Rapport de contrôle d'installations électriques à basse et à très basse tension

REF: 105/2025/95850/01:1

DATE DU CONTRÔLE 05/03/2025 (14:00 - 14:45) **AGENT VISITEUR** Mike Mauhin
ADRESSE DU CONTRÔLE Rue du Buisson 96 - 4100 Seraing **TYPE DE CONTRÔLE** Visite de contrôle (6.5)

CONCLUSION : NON CONFORME

Schéma(s) unifilaire(s) de l'installation

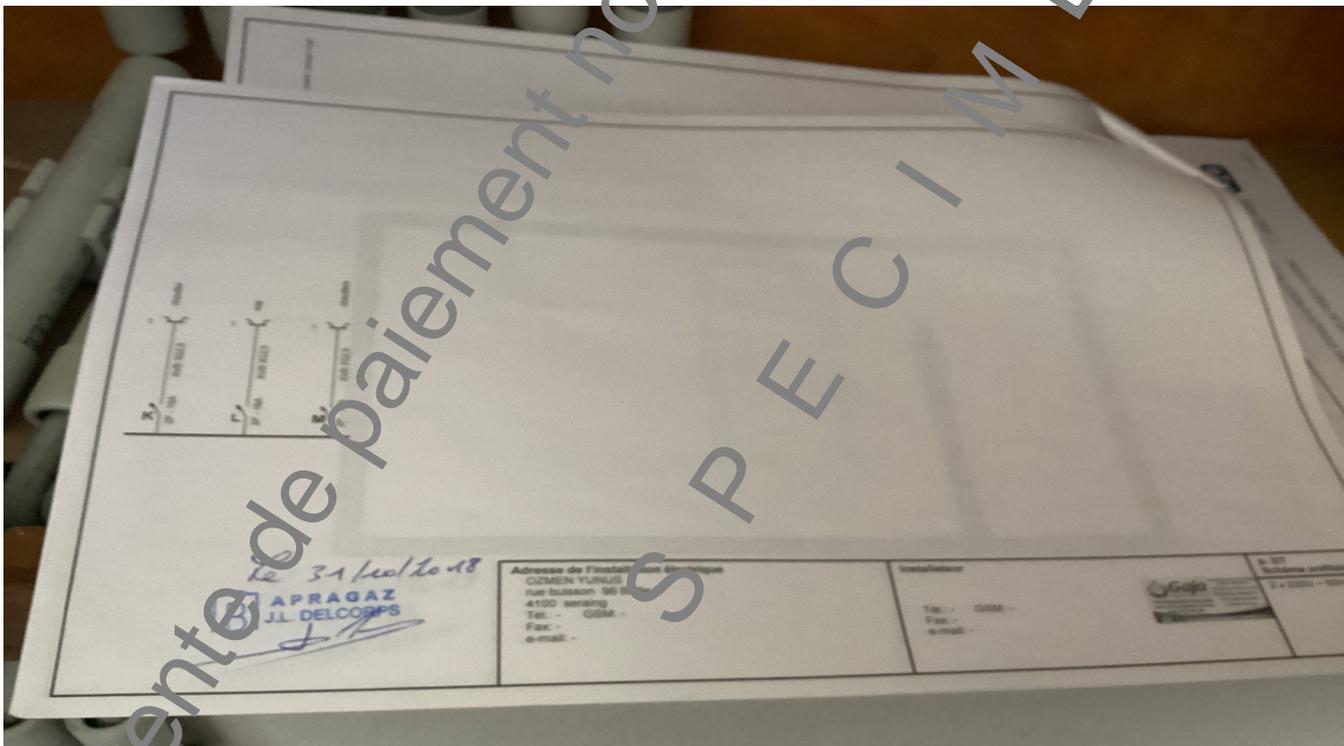
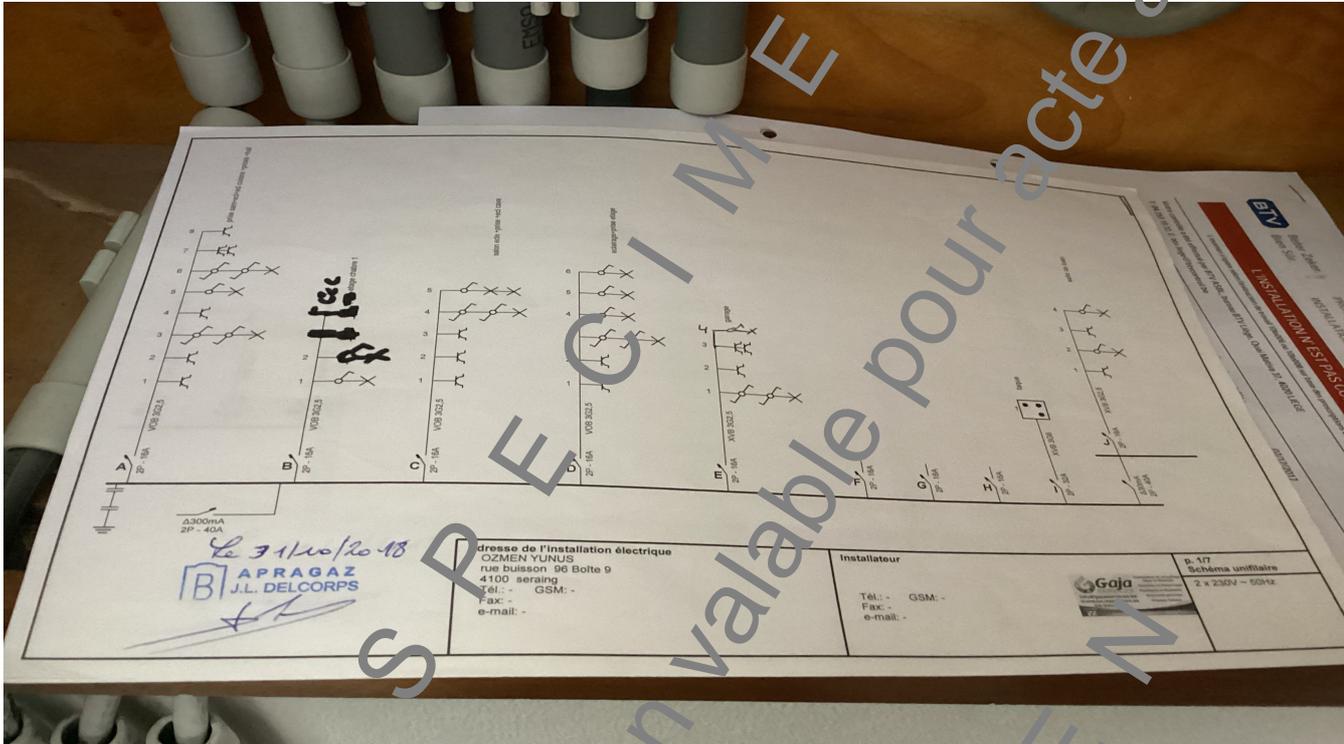
- Les schémas unifilaires et plans de position ne correspondent pas à la réalité. - 3.1.2.;6.4.6.;6.5.7.;9.1.2.
- Un ou des socles de prises de courant ne comportent pas une sécurité enfant. - 4.2.2.3.
- L'utilisation de douilles pour alimenter un point d'éclairage dans l'attente de l'appareil d'éclairage définitif n'est autorisée - 4.2.4.3.a
- Raccordements et assemblage, les connexions ou dérivations des câbles ne sont pas effectués en conformité avec les règles de l'art, elles doivent être réalisées dans des boîtes de dérivation, des tableaux, aux bornes des interrupteurs ou des prises de courant ou dans les appareils d'éclairage. Les boîtes d'encastrement des prises et interrupteurs doivent être suffisamment larges pour y réaliser facilement les connexions. - 5.2.6.1
